Bestemmingsplan Woningbouw Haarrijn en Haarrijnseplas

Nota Vooroverleg

Gemeente Utrecht

20 januari 2021

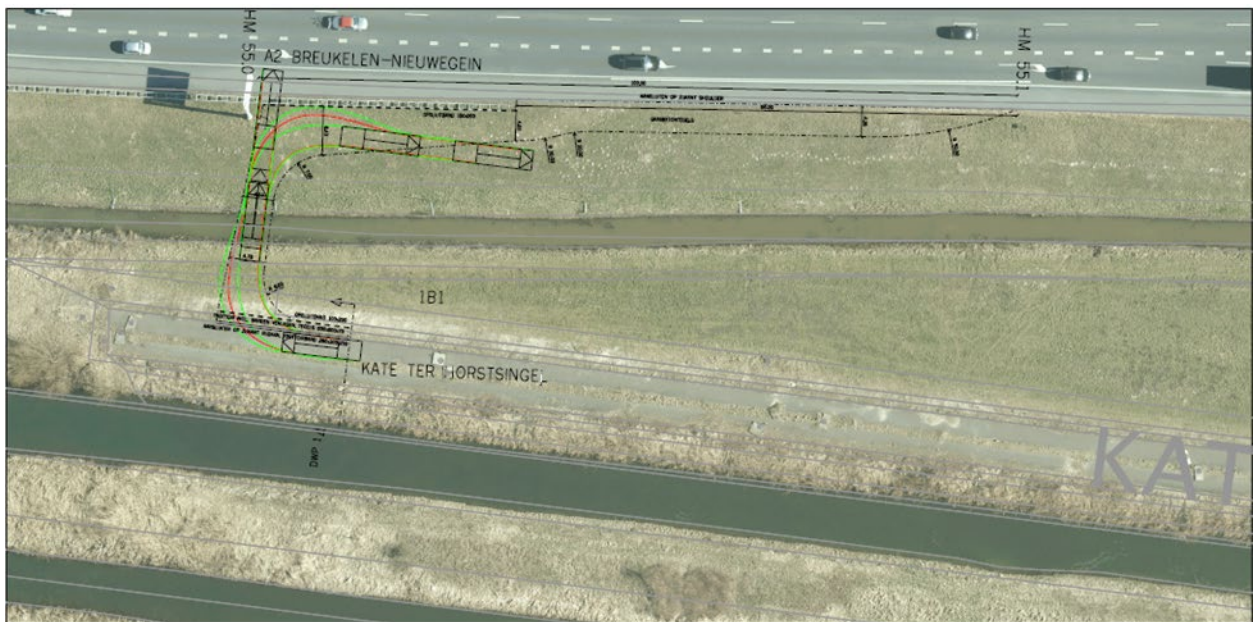
2. Plasbrandaandachtsgebied

RWS merkt op dat het plasbrandaandachtsgebied van de A2 30 meter vanuit de buitenste kantlijn van de buitenste rijstrook bedraagt. Het externe-veiligheidsrapport in bijlage 1 stelt dat er binnen het plasbrandaandachtsgebied niet gebouwd zal worden, maar volgens RWS is dit lastig exact te beoordelen. Ook hier beveelt RWS aan om een kaart toe te voegen met daarop het plangebied en het relevante plasbrandaandachtsgebied.

Reactie

Uit onderstaande afbeelding blijkt dat de contour van plasbrandaandachtsgebied buiten het plangebied is gesitueerd.
